# Urząd Miasta Kędzierzyn-Koźle

OSR-IUC.7012.6.2021.DK

W odpowiedzi na Wasze pismo z dnia 11.02.2021 r. (data wpływu: 16.02.2021 r.) nr IRE-DS.7011.12.2021.JK w sprawie przekazania wytycznych w zakresie uzupełnienia oświetlenia pod kątem planowanego zadania związanego z budową monitoringu z uzupełnieniem oświetlenia na Plantach, poniżej przedstawiam stanowisko w sprawie.

### WARUNKI TECHNICZNE

Załącznik do pisma z dnia 26.02.2021 r. nr OSR-IUC.7012.6.2021.DK

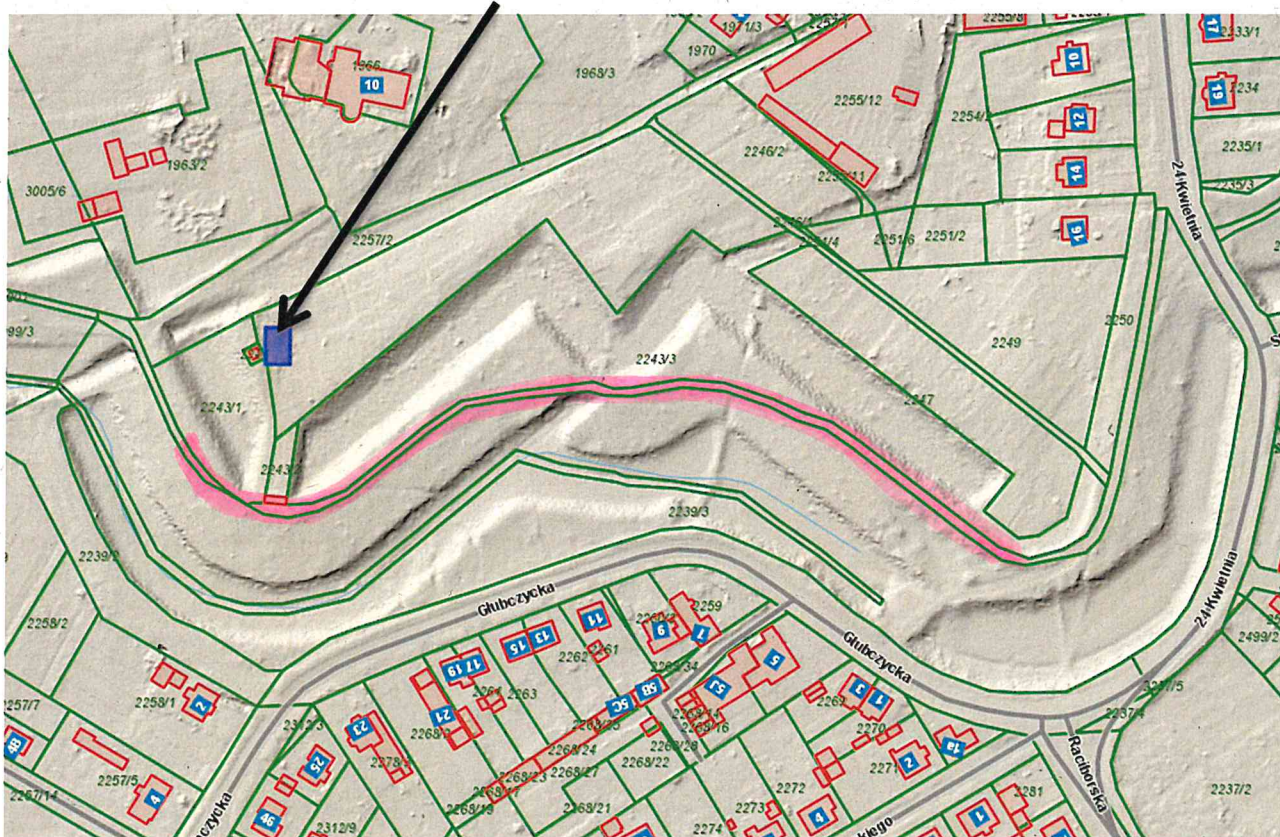
1. Przedmiotowe zadanie powinno uwzględniać budowę oświetlenia wzdłuż alejki parkowej zlokalizowanej na działce nr 2242, obręb Koźle – zakres zadania określa załącznik do niniejszego pisma.

2. Projektowane oświetlenie można zasilić z szafki SOU-5340 lub z najbliższej latarni obsługiwanej przez tą szafkę.
3. Przy projektowaniu oświetlenia zaleca się dobór słupów aluminiowych anodowanych zabezpieczonych od dołu elastomerem do wysokości 25-35 cm oraz oprawy oświetleniowe ze źródłami światła typu LED, z zabudowanym sterownikiem firmy APANET Green System lub PHILIPS, zasilaczem umożliwiającym sterowanie strumieniem świetlnym za pośrednictwem sygnału DALI lub 0-10V. W przypadku sterownika firmy APANET wymagany jest nieograniczony, bezpłatny, dostęp do systemu na okres 15 lat.

4. Wszystkie słupy zasilane z szafki SOU-5340 należy na nowo oznakować naklejkami odpornymi na czynniki atmosferyczne, na których nadrukowane będą cyfry koloru białego wys. 5 cm na niebieskim tle. Na pierwszym i ostatnim słupie należy umieścić oznaczenie nr szafy/nr obwodu/nr kolejnej latarni, natomiast na pozostałych słupach należy umieścić nr obwodu/nr kolejnej latarni. Oznakowanie powinno być umieszczone na wysokości 2 metrów.
